Plan Local d'Urbanisme de La Courneuve

Dossier de modification simplifiée

2.1 - SUPPRESSION DE L'EMPLACEMENT RESERVE E4 (PLU 2008) devenu ERE4 (PLU 2018)

2.2.1- Rectification erreur matérielle n°1 : Modification en zonage UE d'une partie de la parcelle cadastrée M 174 et classée en zonage par erreur

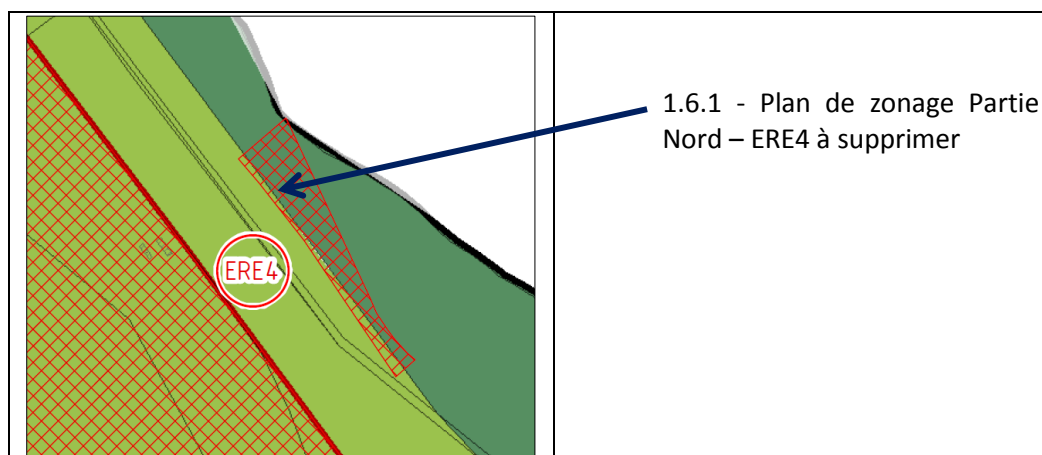
Le premier emplacement réservé à supprimer concerne l'ERE4 situé sur le terrain des Essences au Nord de la commune. L'ERE4 appartient à l'Etat et particulièrement au Ministère des Armées, interrogé dans le cadre de la procédure de révision du PLU achevée en mars 2018. Le 8 mars 2018, l'Etat a répondu par un courrier du Ministère des Armées qu'il était nécessaire de supprimer l'ERE4 d'une superficie de 1 304 m² (voir courrier ci-après).

Cet avis est ainsi parvenu trop tardivement pour être intégré au PLU approuvé en mars 2018. Il est proposé de le supprimer.

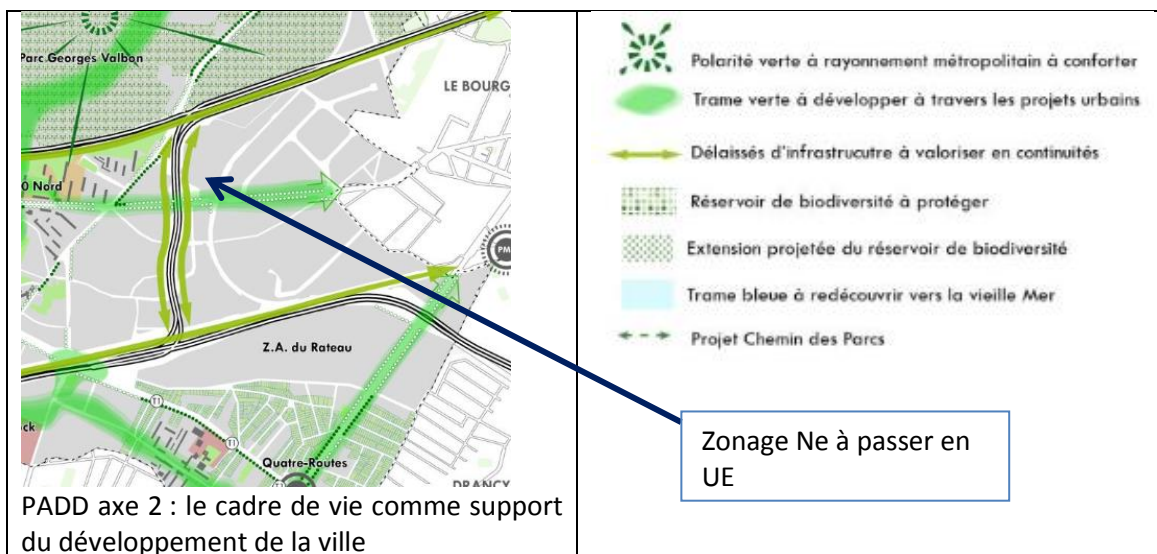
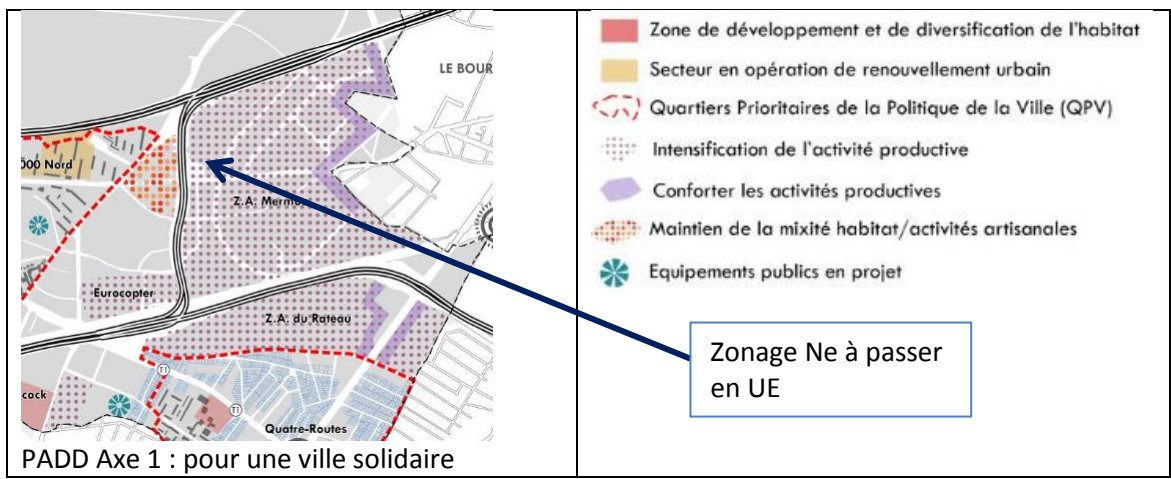
La présente modification correspond à une erreur matérielle de classement en Ne d'une parcelle sur laquelle se trouve un bâtiment d'activités économiques construit de manière régulière, erreur qui s'est produite en raison d'un problème technique de cadastre n'ayant pas été mis à jour à cet endroit du territoire.

En effet, lors de la délimitation de la zone Ne qui comprend les tracés autoroutiers, le parcellaire n'étant pas divisé, c'est la totalité de la parcelle M 174 d'une superficie de 7017 m² sur laquelle se trouve un bâtiment d'activité économique, qui s'est retrouvée en zone Ne alors qu'elle se situe bien en zone d'activité, précédemment dans le PLU approuvé en 2006, en zonage UE. Cette modification ne constitue pas une réduction de zone Naturelle au bénéfice d'une zone Urbaine mais bien une rectification d'erreur matérielle. Cette modification du plan de zonage partie sud doit s'accompagner d'une modification du plan de paysage partie sud qui comprend la même erreur de sélection de parcelle pour la définition du coefficient de biotope par surface (CBS) et du coefficient de pleine terre (CPT) qui sont respectivement de 50 et 70 % en Ne et de 20 et 30% en UE.

Impact environnemental

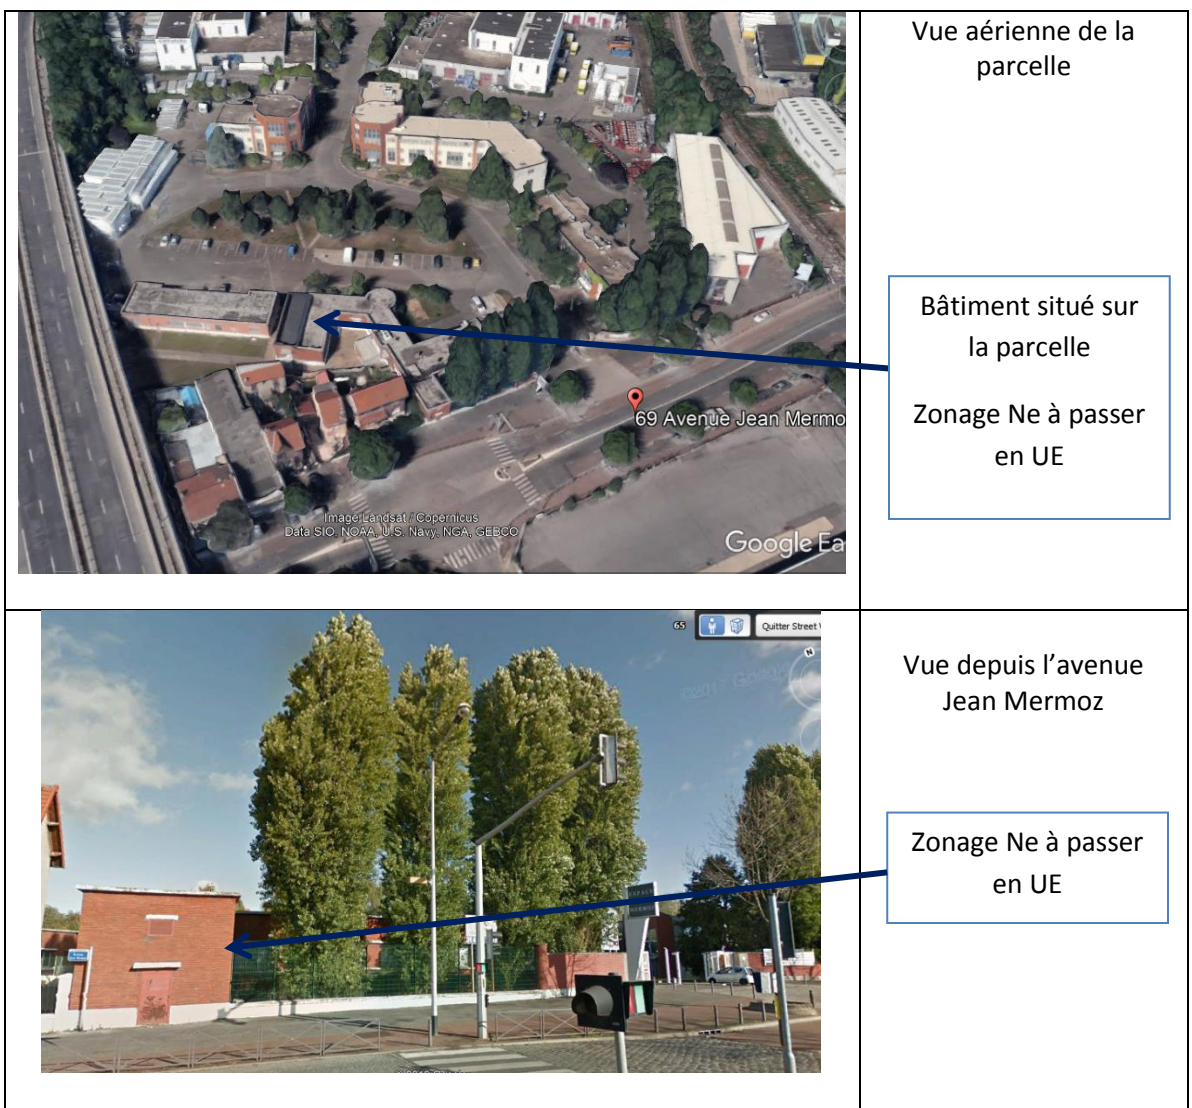
La présente modification proposée ne vise pas à diminuer une surface naturelle puisque dans les faits et comme le montrent les photos ci-après, ce secteur n'est pas un secteur naturel mais bien une zone imperméabilisée sur laquelle ont été construites des activités industrielles et artisanales.

2.2.2.1 - La Cité jardin Albert 1er (Référence cadastrale H 134)

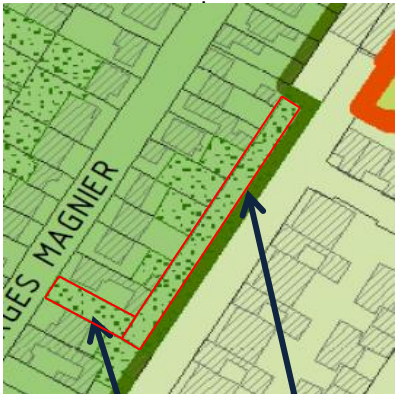
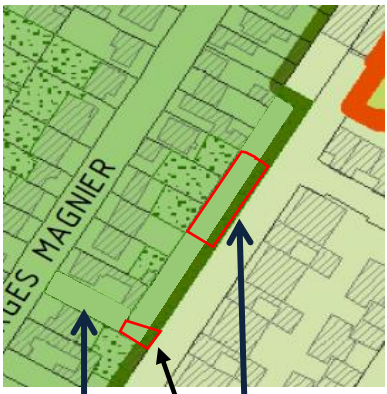
L'espace paysager protégé a été positionné par erreur de dessin lors de la procédure de révision du PLU, sur la totalité de la parcelle de la Cité Jardin Albert 1^{er} qui comprend des bâtiments, des espaces de desserte (voirie ...) et des espaces verts.

Il est proposé de restreindre le périmètre d'EPP aux seuls espaces verts collectifs centraux.

2.2.2.2 - Rue Georges Magnier (Références cadastrales AF 102 et AF 140)

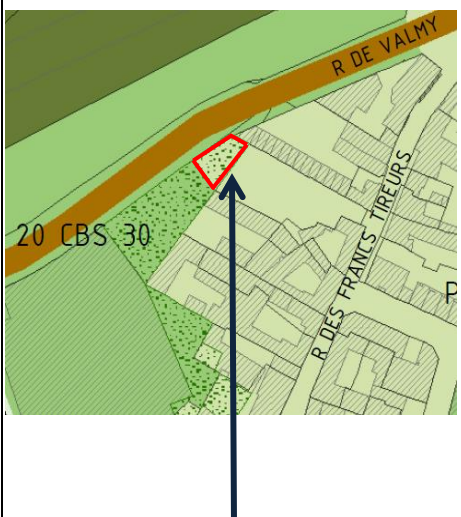
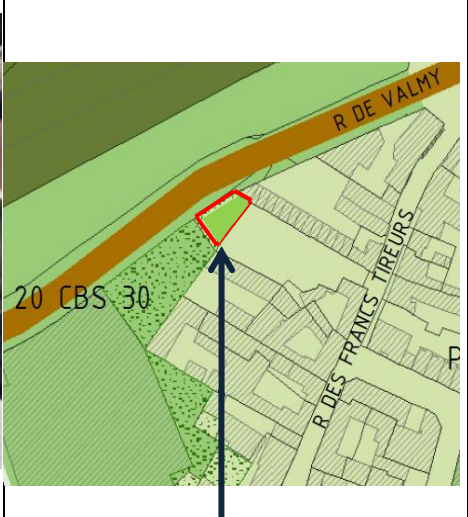
Il est proposé de diminuer les espaces paysagers à protéger sur les parcelles AF 140 et AF 102 sises rue Georges Magnier et de les limiter aux seuls secteurs paysagers en contact avec des espaces paysagers d'intérêt. La parcelle AF140 était grevée par un emplacement réservé C40 « Création de maisons individuelles » dans le PLU en vigueur jusqu'en mars 2018. Le positionnement d'un EPP sur la totalité de la parcelle AF 140 et aussi sur la parcelle AF 102 ne se justifie pas mais correspond davantage à une erreur de dessin lors de la procédure de révision du PLU.

Il est proposé de circonscrire deux périmètres d'EPP aux seuls secteurs boisés sur la parcelle AF140 et de supprimer l'EPP sur la parcelle AF 102 qui n'est pas boisée.

2.3 – MISE AU POINT DU PROJET URBAIN « BABCOCK »

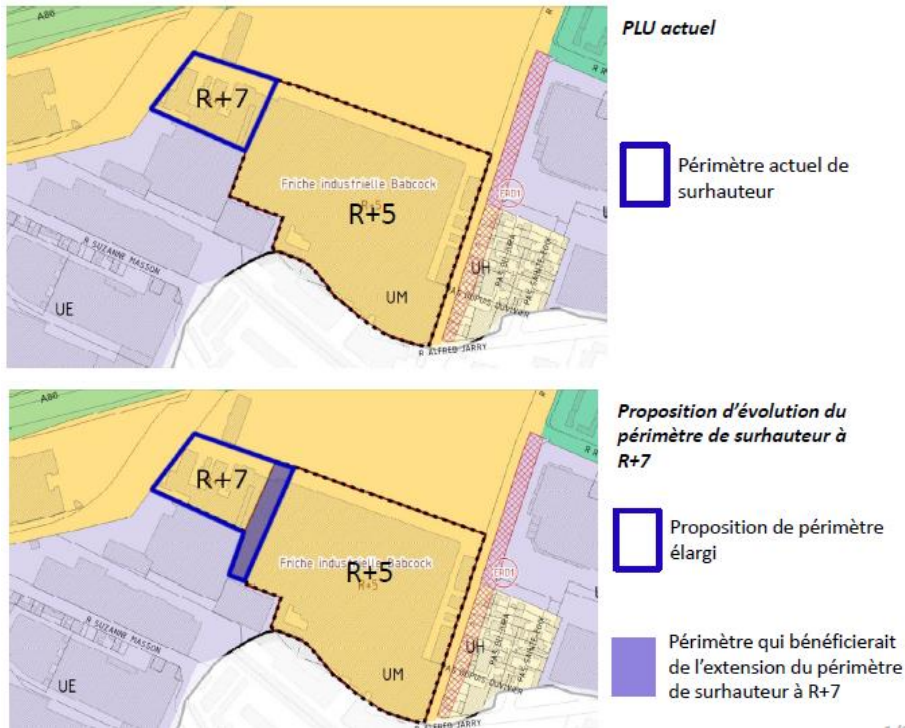
Dans le PLU actuellement en vigueur, le site Babcock fait l'objet d'une OAP spécifique, ainsi que de deux périmètres de sur-hauteur dans le plan de règlement graphique (zonage Sud).

La hauteur maximale admise (hors éventuels bonus de constructibilité) est de R+7 sur la partie Ouest, et de R+5 sur la partie Est.

Il est proposé d'élargir légèrement l'assiette du périmètre, afin de faire correspondre ce périmètre avec la trame du projet urbain en développement. Ce faisant, la surface du périmètre « Ouest » de sur-hauteur évoluerait de 6.200 m² environ à 8.750 m² environ.
